OGGETTO: progetto di "Razionalizzazione della rete di alta tensione nelle aree di Venezia e Padova" presentato da Terna rete Italia s.p.a. - prime osservazioni ai sensi dell'art. 24 D.lgs. 152/2006

Razionalizzazione della rete elettrica di alta tensione nelle aree di Venezia e Padova

OSSERVAZIONI Prime indicazioni

Stralcio tavola "Corografia area di intervento Malcontenta/Fusina "C" – Interventi previsti (progetto procedura 2008)

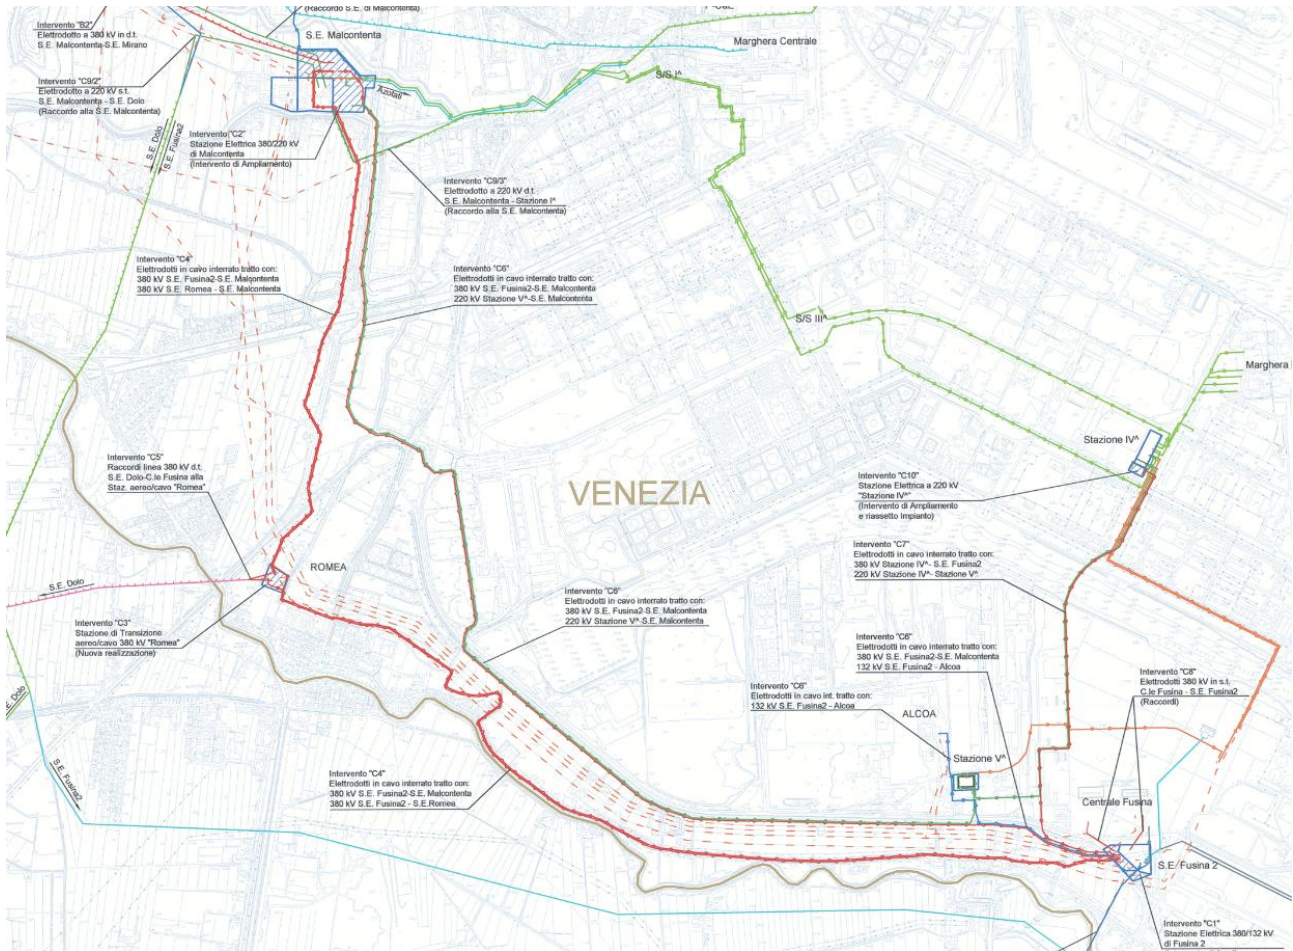
Va ricordato che il progetto presentato nel 2008, sempre relativo alle tratte Dolo-Camin e Fusina – Malcontenta, prevedeva la realizzazione delle seguenti linee a 380kV in cavo interrato (evidenziate nella immagine di seguito riportata):

Nel caso del SIA in oggetto, Terna avrebbe potuto individuare nell'asse "infrastrutturale" dell'idrovia il sedime per la realizzazione della linea elettrica in cavo, atteso che oggi tecnologicamente è possibile utilizzare la tecnologia del cavo estruso XLPE, così come avviene in tutto il mondo (Italia compresa).

Ne consegue che, dal punto di vista metodologico, il SIA è mancante di una parte fondamentale quale la valutazione comparata tra alternative, pertanto, esso non risponde ai disposti del D.Lgs 152/2006, art. 22, per quanto riguarda i contenuti dello Studio di Impatto Ambientale.

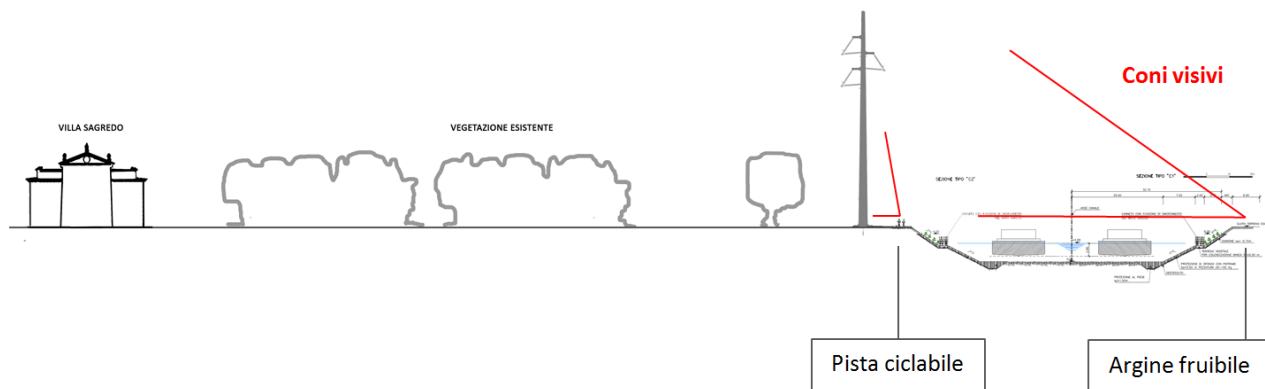
- è stato verificato solo il livello di interferenza che il progetto genera rispetto a chi fruisce il Bene, ovvero il suo proprietario e gli ospiti della villa (ristorante e convegni), non anche rispetto a chi fruisce il Bene da un'area pubblica, come ad esempio l'idrovia. Il fotoinserto elaborato dal punto di ripresa S14a, elaborato da Terna, ne è l'esempio. Il paesaggio, infatti, deve essere interpretato come "campo" e "controcampo";

Se le misure mitigative possono in qualche modo, appunto, mitigare la visione dell'elettrodotto da parte di chi fruisce il Bene, dall'altra tali mitigazioni sono ininfluenti per la popolazione che, percorrendo gli argini dell'idrovia e la viabilità esistente, può osservare la villa che è un Bene pubblico (altrimenti non sarebbe tutelata).

Tale opera idraulica, per il suo funzionamento, necessiterà della ripulitura delle sponde, oggi abbondantemente caratterizzate da vegetazione di tipo ripariale che scherma in parte i nuovi sostegni (come visibile nella simulazione precedentemente riportata, effettuata da Terna).
